Odpowiedzi na zapytania i zmiana SIWZ

Dotyczy: Przetargu nieograniczonego na roboty budowlane pn.: „**Budowa sali gimnastycznej wraz z zapleczem przy Szkole Podstawowej Nr 1 w Kłobucku**”, ogłoszonym w BZP pod nr **767369-N-2020** z dnia 2020-12-16 r.

**KONSTRUKCYJNA
FUNDAMENTY - DETALE ZBROJENIOWE**

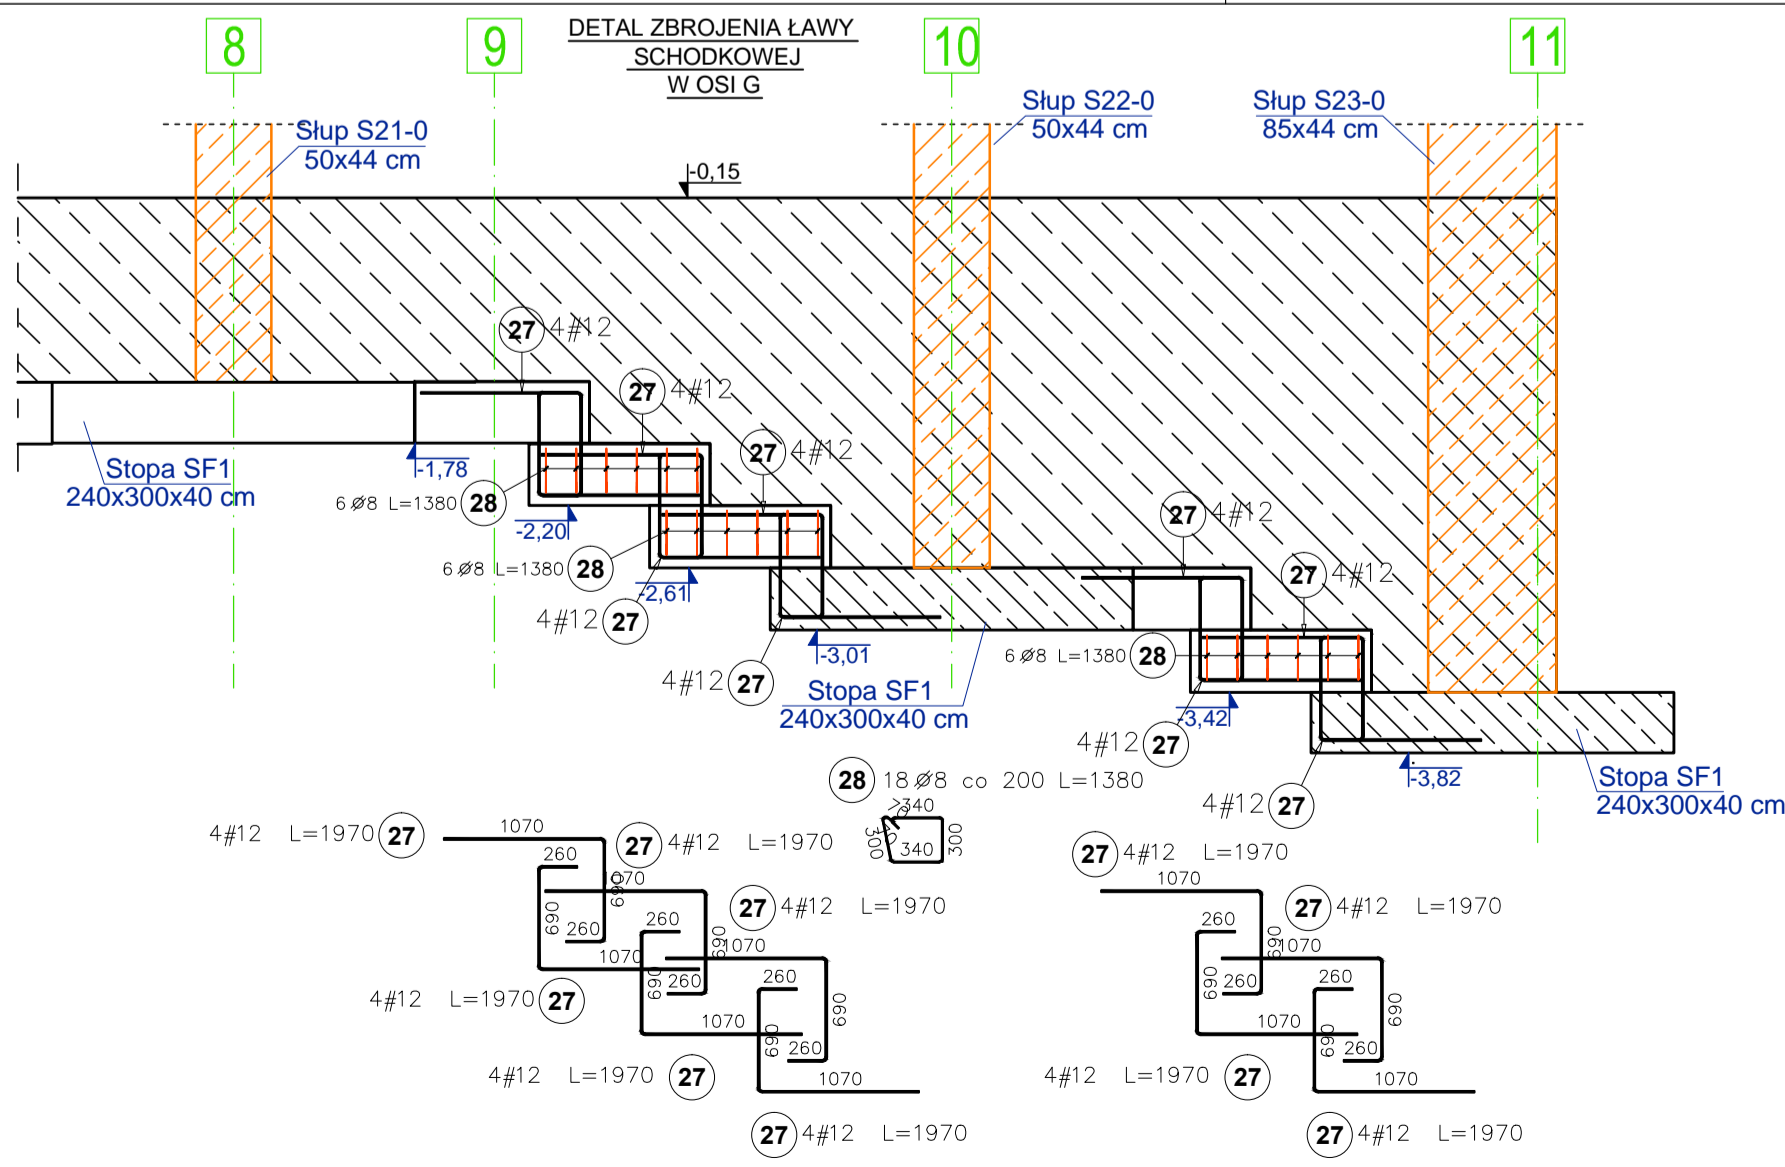
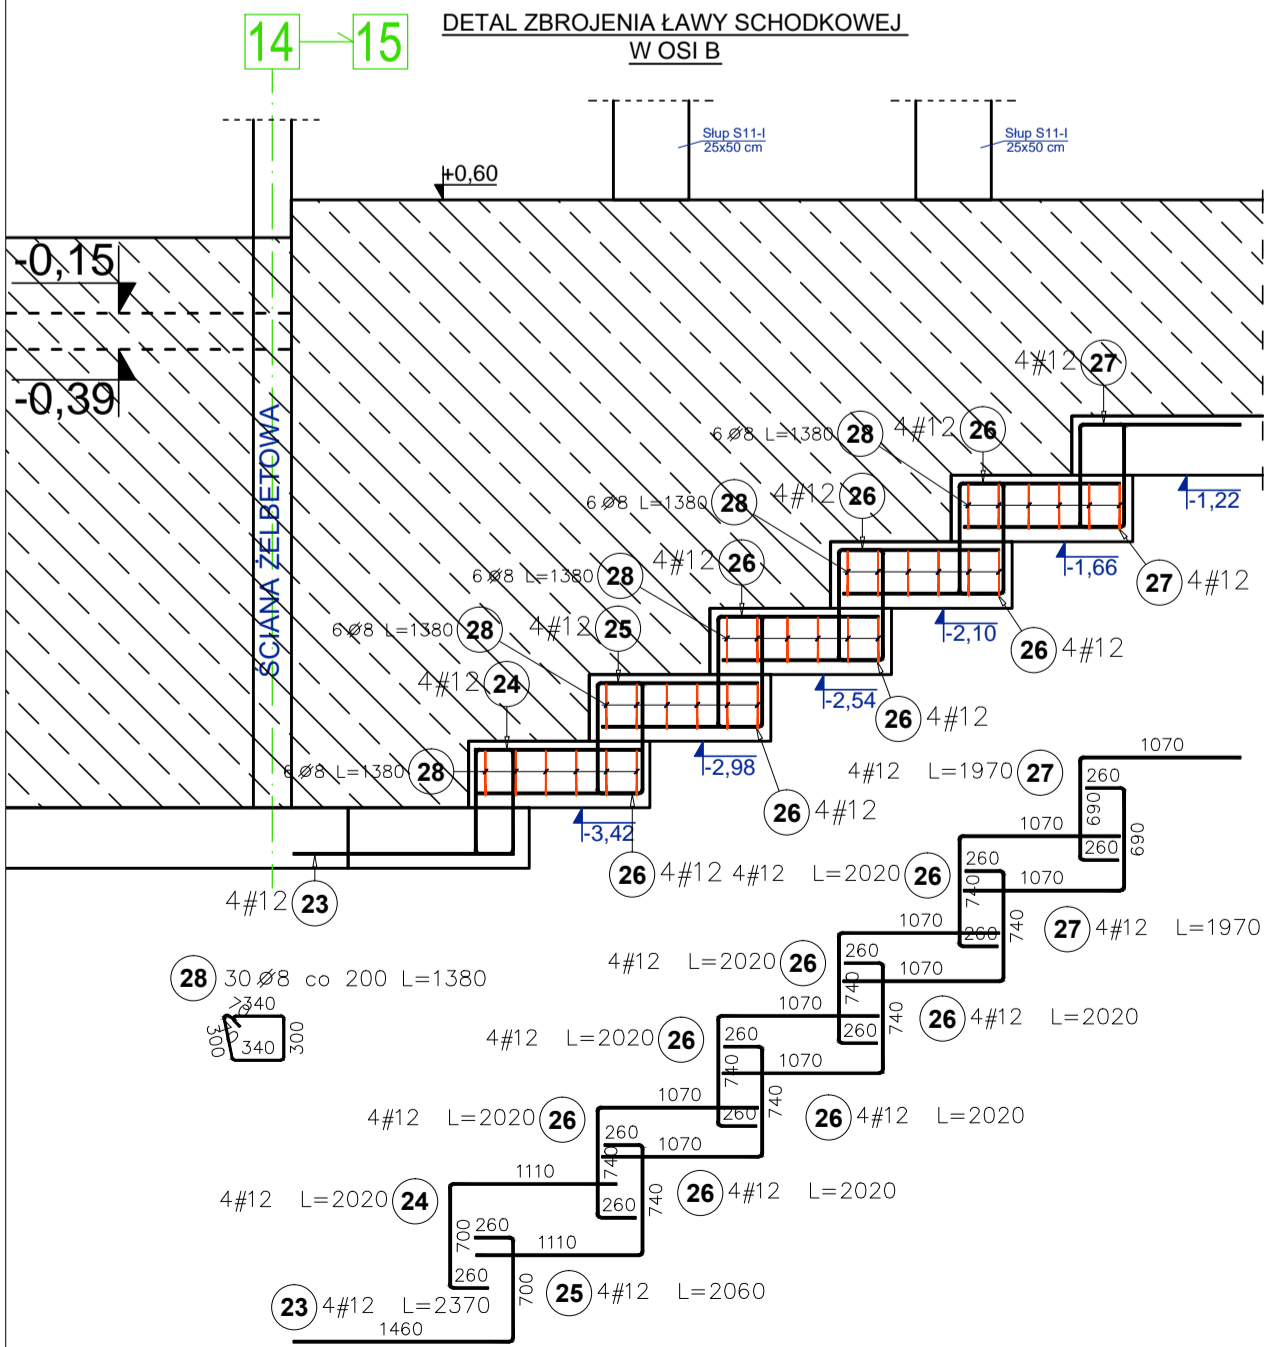
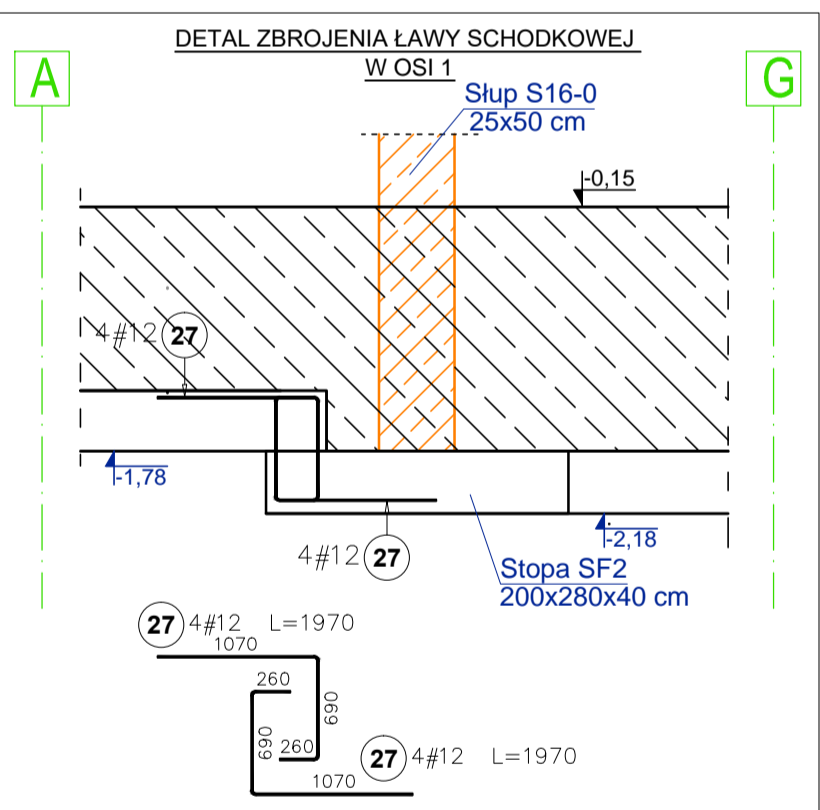
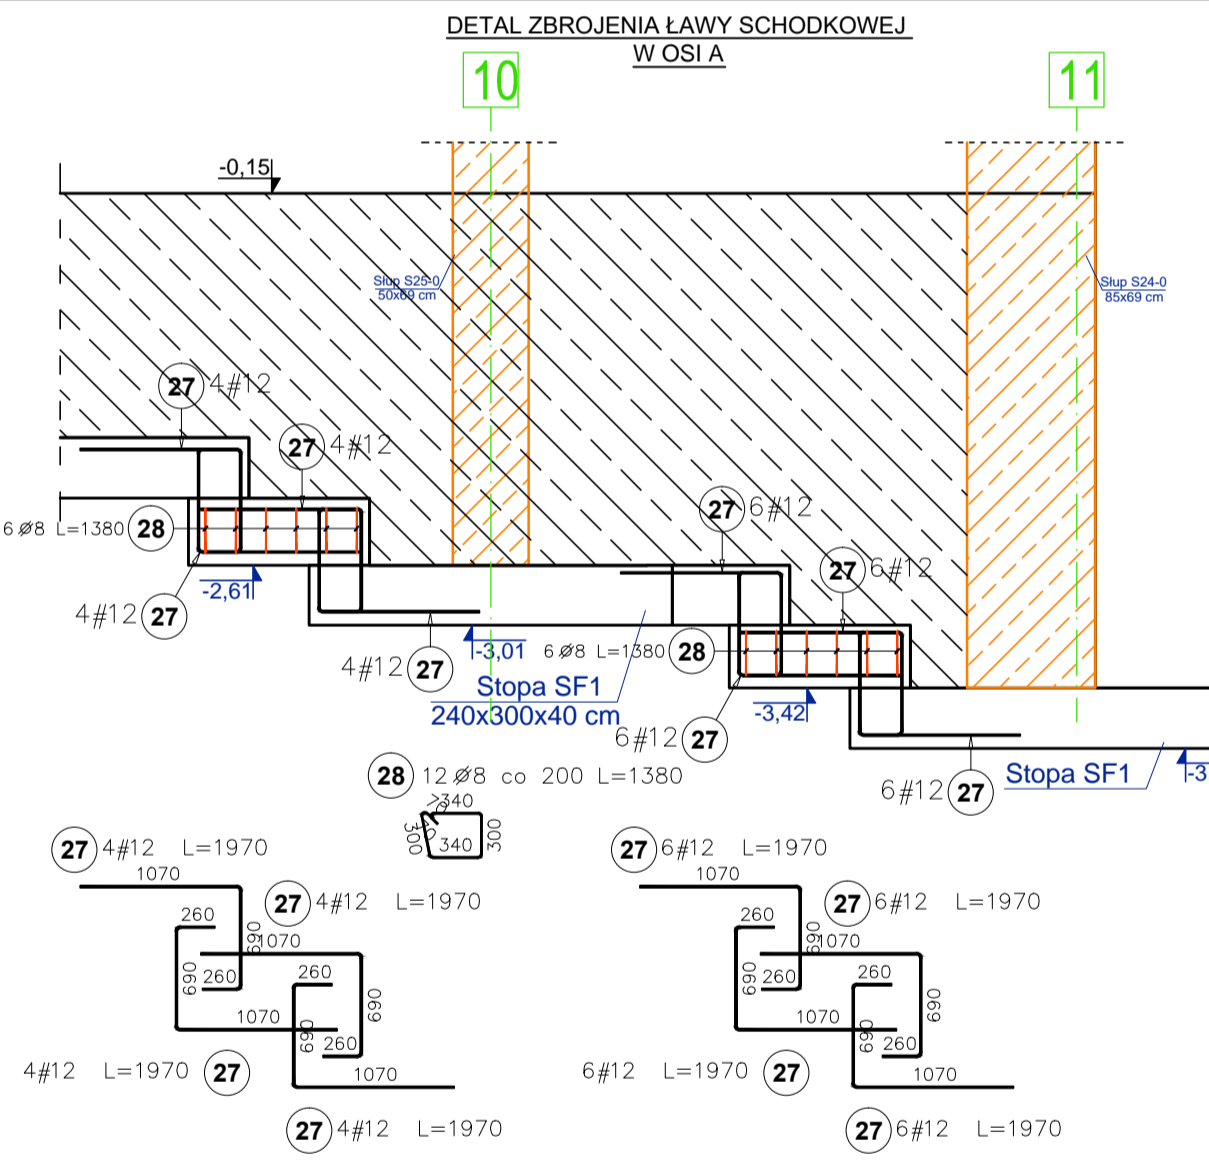
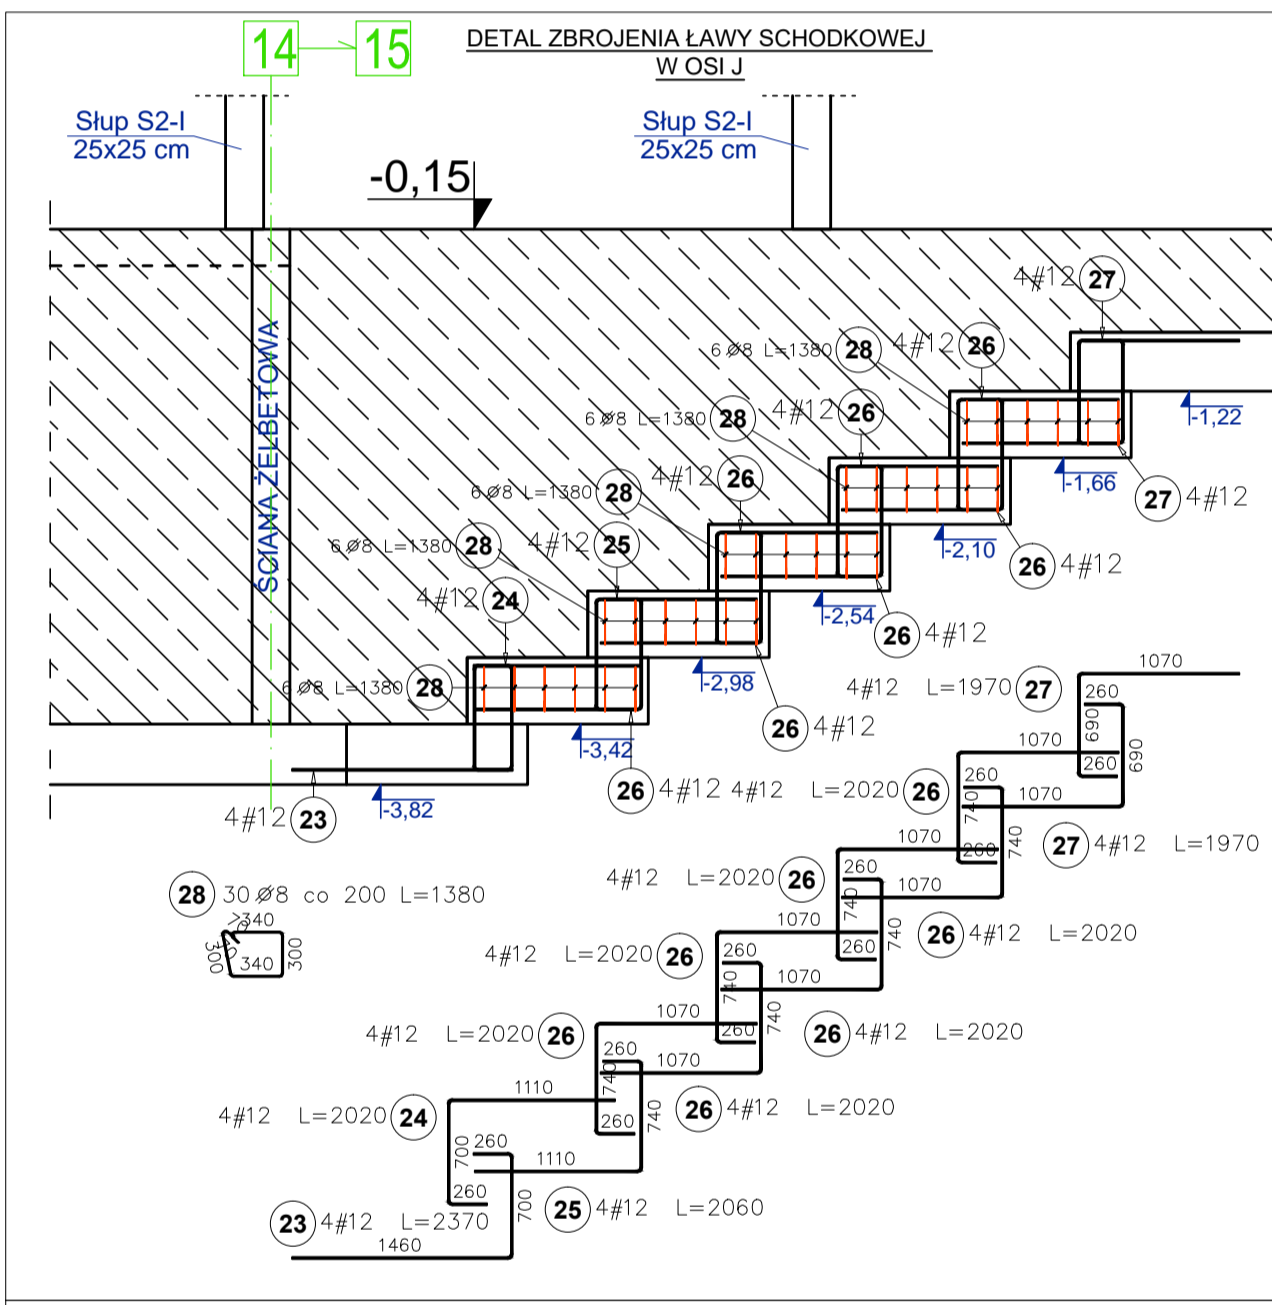
W przedmiarze „Roboty budowlane” pozycja nr 26 „Zbrojenie konstrukcji monolitycznych prętami stalowymi okrągłymi żebrowanymi o śr. do 14 mm” ma wartość 4,13t. Z obliczeń wynika że powinno być 7,04t. . Czy należy poprawić wartość w kosztorysie?”

2. W załączeniu rewizja z dnia 30.12.2020r – rys. K1-A fundamenty, detale zbrojeniowe

33	12	2,02	8	8	16,16	14,35		33	12	2,02	8	8	16,16	14,35	14,35
		34	12	2,02	56	56	113,12	100,45		34	12	2,02	56	56	113,12	100,45	100,45
		35	12	1,97	108	108	212,76	188,93		35	12	1,97	108	108	212,76	188,93	188,93
		36	8	1,38	90	90	124,20	49,06		36	8	1,38	90	90	124,20	49,06	49,06
Ogółem (kg)													7039,43

**REWIZJA Z DNIA 30.12.2020
KOREKTA ZESTAWIENIA STALI**
